IKE 458-5-4T - Kühleinheit funktioniert nicht

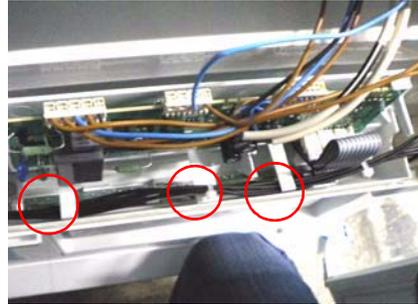
Bei den Geräten, die im Zeitraum zwischen der Seriennummer 817 xxx xx und der Seriennummer 005 xxx xx hergestellt wurden, können Störungen und Blockierungen an der Hauptelektronik der Kühleinheit auftreten.

Dieser Fehler, der nur dann auftritt, wenn die Kühleinheit ausgeschaltet wird, wird von elektromagnetischen Störfeldern verursacht, die wiederum von den Kabeln erzeugt werden, die hinter dem Mikroprozessor der Leiterplatte angebracht sind und die Kühleinheit steuern.

Das Problem lösen, indem die Kabel wie nachstehend gezeigt neu verlegt werden. Es ist nicht notwendig, die Elektronik auszutauschen. Unbedingt darauf achten, dass die Anschlüsse der Elektronik bei der Neuordnung der Kabel nicht bewegt/verschoben werden.
